**TRIBUNALE DI REGGIO CALABRIA****Esecuzione Immobiliare****G. E. Dott. Francesco M. A. BUGGE'****Procedimento R.G. Es. n. 40/2023****RISPOSTA ALLE OSSERVAZIONI****REGGIO CALABRIA:****19.08.2024****IL C.T.U.****Dott. Arch. Vincenzo F. L. Lucisano***(Documento firmato digitalmente)***NOTE:****PROSSIMA UDIENZA:****ARCHITETTO VINCENZO F.L. LUCISANO**

Figura 1: particolare della pianta dell'impalcato, riferita all'unità immobiliare staggita.

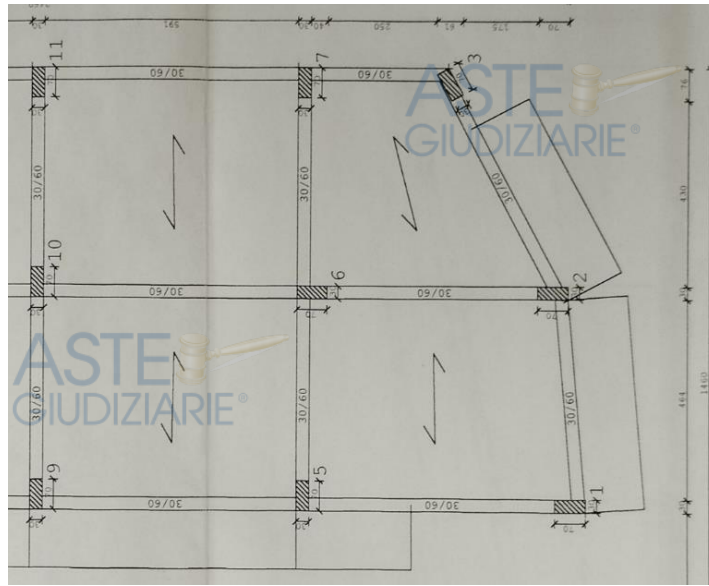
Data la rilevante entità del costo indicato, si chiede un chiarimento alla CTU in merito alle opere di rinforzo prescritte in quanto dalla sua relazione non emergono criticità strutturali inerenti al bene in procedura. Inoltre si richiede una specifica della metodologia con cui è stato determinato il costo delle opere di rinforzo ed eventuale documentazione a supporto (computo metrico e/o preventivi di ditte specializzate) in quanto tale deprezzamento influisce notevolmente sul valore del bene.

Lo scrivente, in merito alle criticità strutturali, precisava in relazione come dallo studio comparativo tra l'unità immobiliare staggità, la pianta esecutiva dell'impalcato e le due diverse planimetrie di progetto depositate, vi fossero delle difformità. Per come evidenziato, con dei contorni in rosso nelle figure di pag. 12 dell'elaborato peritale di stima, si sottolinea come, in entrambe le sovrapposizioni delle due diverse planimetrie di progetto (quella depositata all'urbanistica e quella del Genio Civile) con l'impalcato strutturale riferito al piano staggitto (in blu), oltre ad un grossolano errore grafico di dimensionamento dei pilastri e delle travi, sia evidente come il pilastro edificato all'ingresso dell'appartamento (vedi pilastro n. 11), risulti ruotato di 90° gradi rispetto alla planimetria dell'impalcato ed al tabulato di calcolo depositato.

Inoltre, nella sovrapposizione grafica dell'impalcato con la planimetria depositata all'ufficio urbanistico comunale, risultano traslati verso l'esterno (ovest), anche i pilastri angolari (interasse 3 – 7; cnfr impalcato) rendendo quindi dissimile nelle varie raffigurazioni, la dimensione della relativa trave di collegamento.

Oltretutto i solai del balcone sul prospetto lato ovest, risultano nella pianta dell'impalcato,

graficamente posizionati lì dove insiste la stanza da letto, cioè nell'angolo nord ovest della planimetria, mentre il balcone aggetta, sia nelle due planimetrie di progetto (quella dell'Urbanistica e quella del Genio Civile), che nella realtà, ancor di più verso l'esterno e finisce con un'ampia parte in curva, sulla parete adiacente lato nord, mai raffigurata nell'impalcato.

Nella pianta impalcato, appare inoltre non precisato graficamente, lo sbalzo intercorrente tra il pilastro lato nordovest (n. 1) ed il solaio aggettante, che, risulta invece ben evidente nelle restituzioni grafiche delle piante di progetto e ben visibile anche nella realtà.
